IZMJENE I DOPUNE URBANISTIČKOG PLANA UREĐENJA GOSPODARSKE ZONE RAVČA

IZVJEŠĆE O JAVNOJ RASPRAVI

Nositelj izrade: **GRAD VRGORAC**
Jedinstveni upravni odjel

Izrađivač: **URBOS doo Split**
Biro za prostorno planiranje, urbanizam i zaštitu okoliša

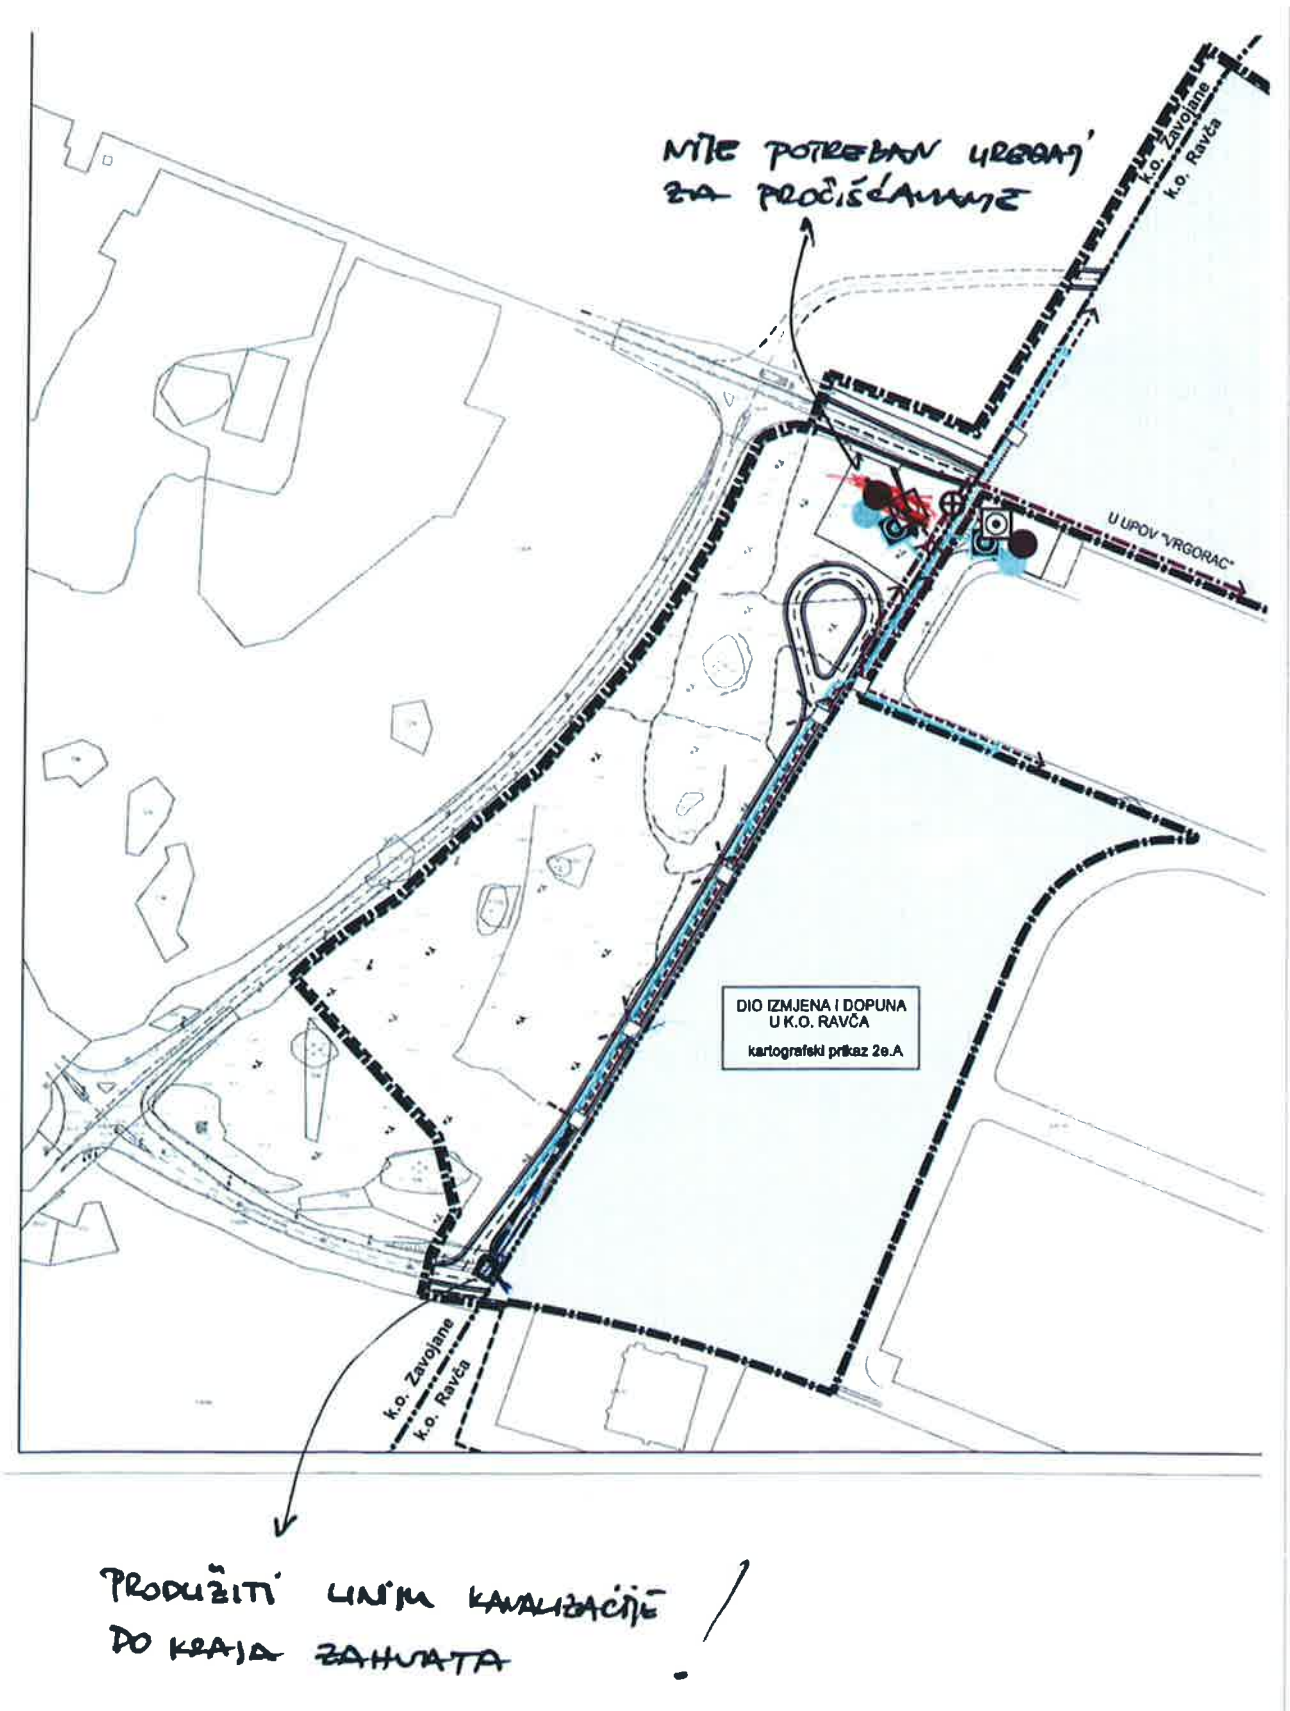
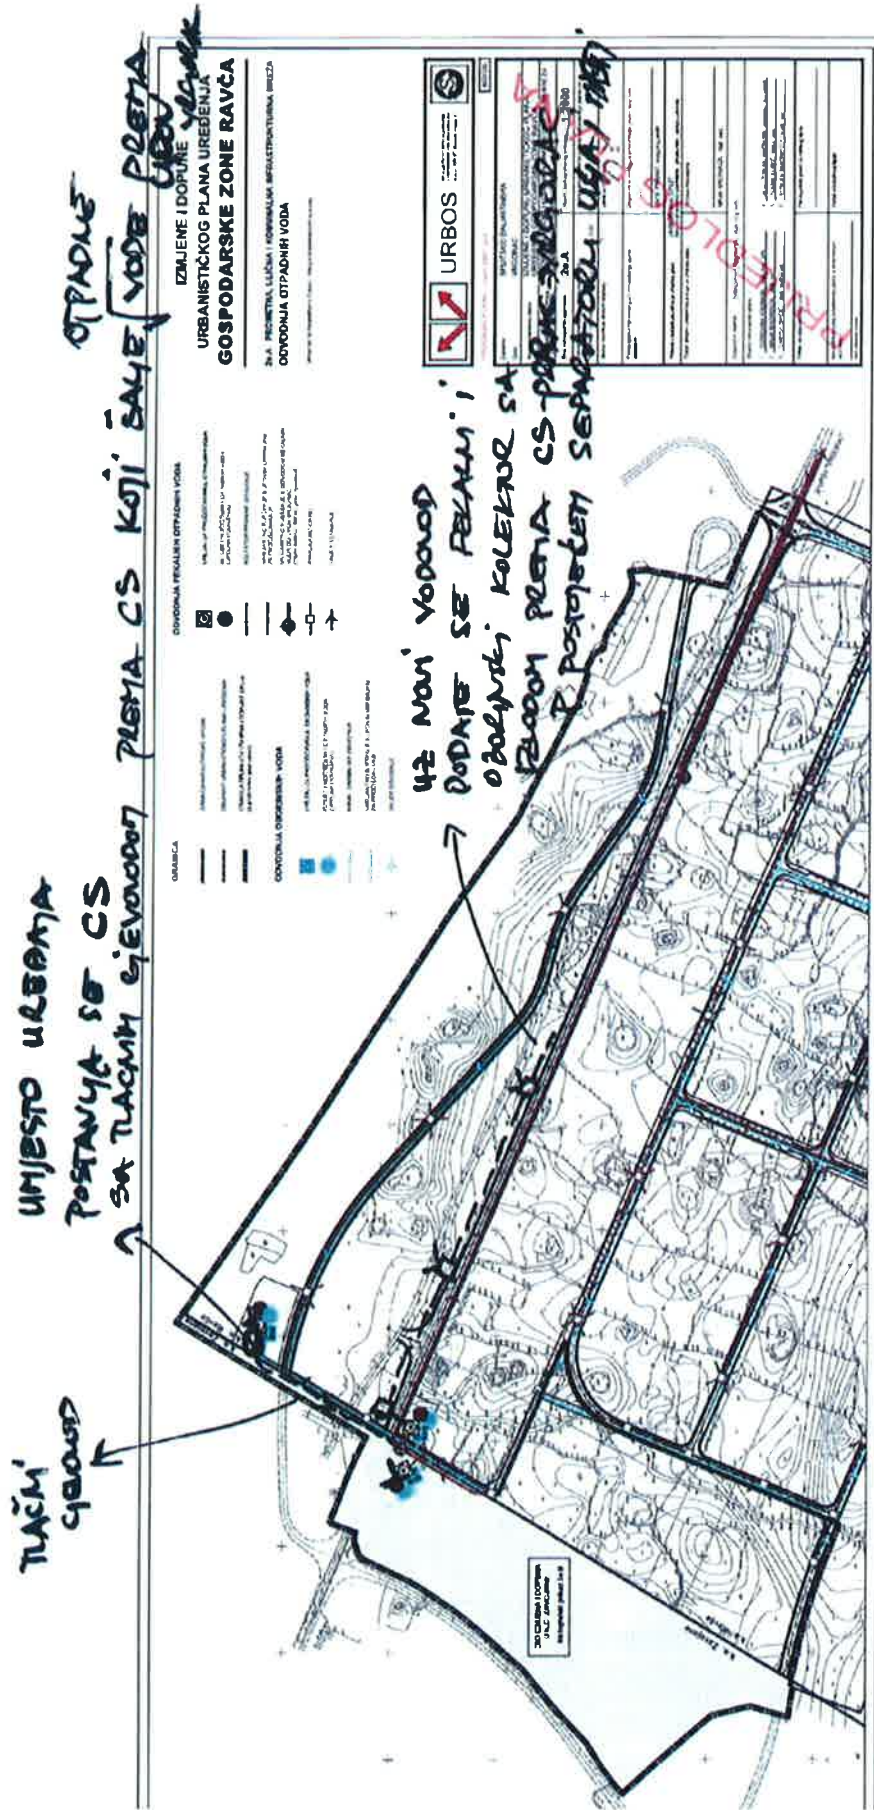
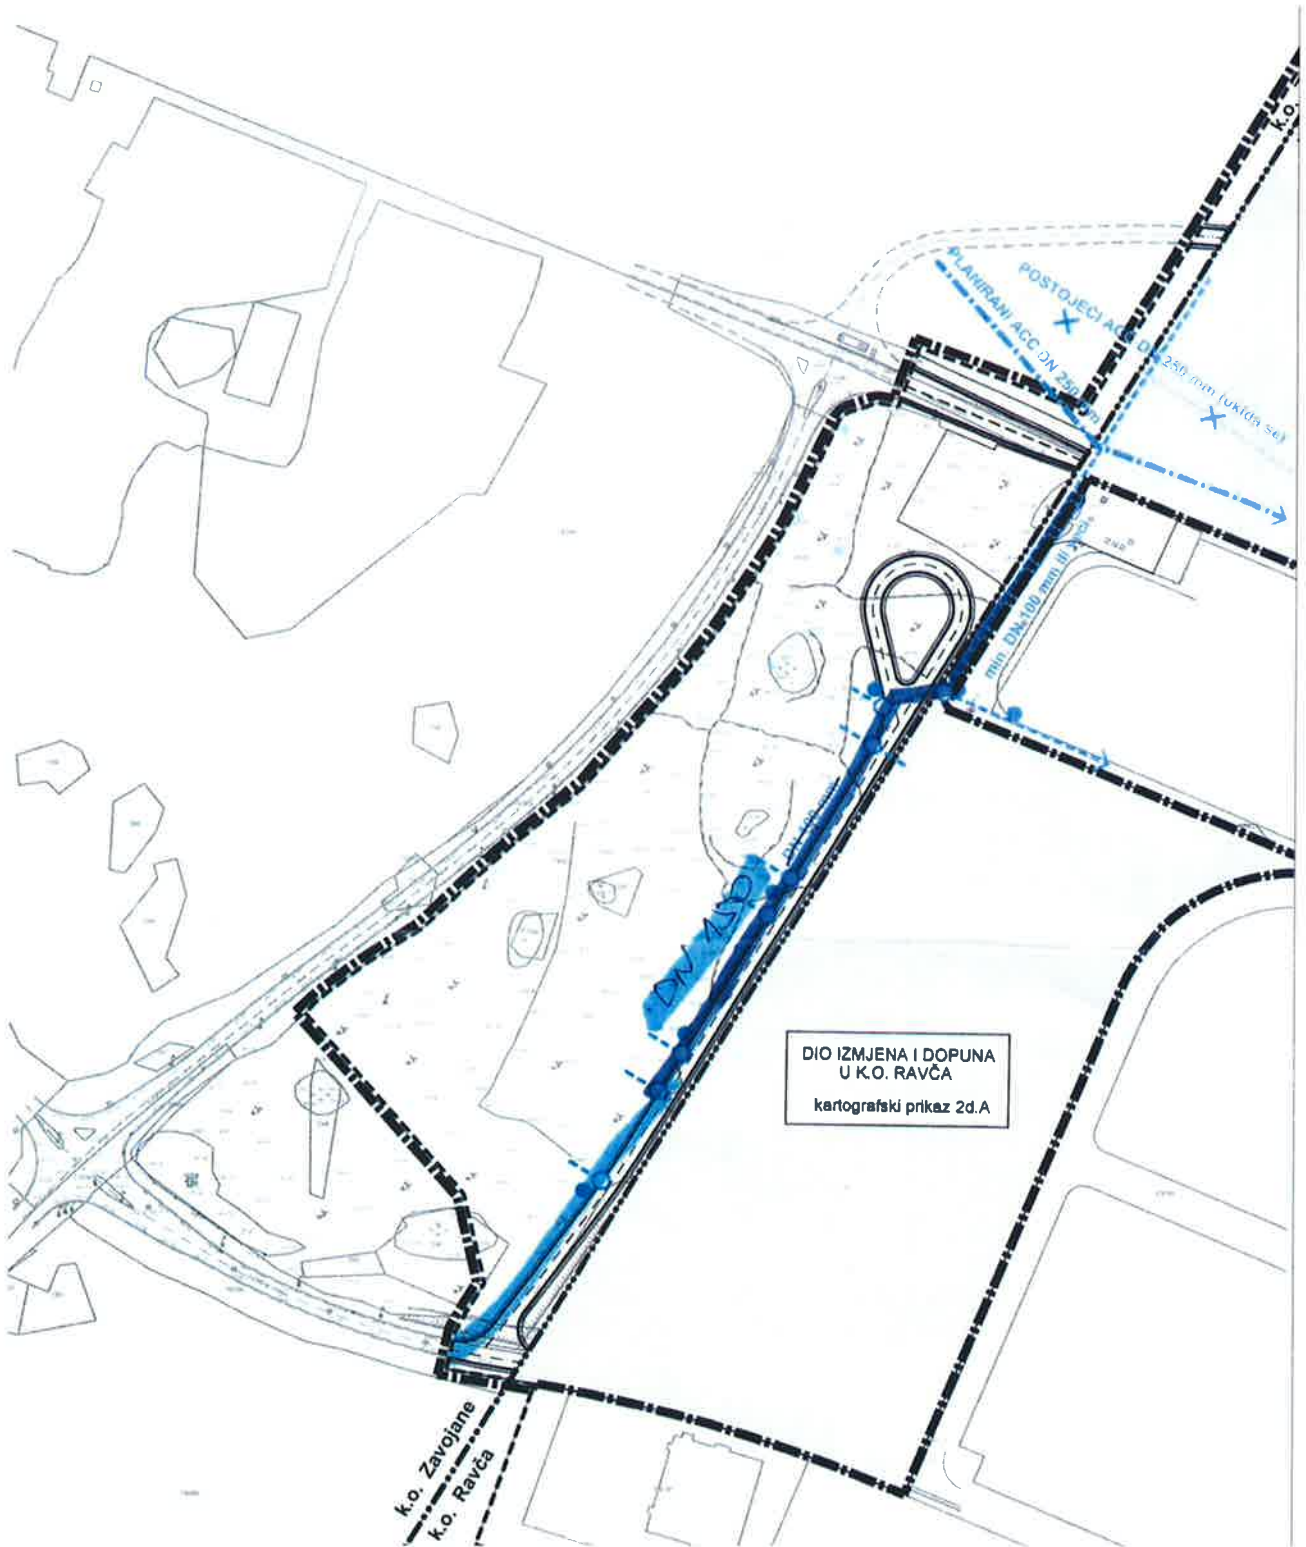
Prigovor se odnosi na **VODOOPSKRBU MREŽU I ODVODNJU OTPADNIH VODA.**

- Skica sa prijedlogom izmjena dijela vodoopskrbne mreže dostavljena je prilikom izlaganja 09.10.2020.g.
- Skica sa prijedlogom izmjene odvodnje otpadnih voda nalazi se u prilogu.
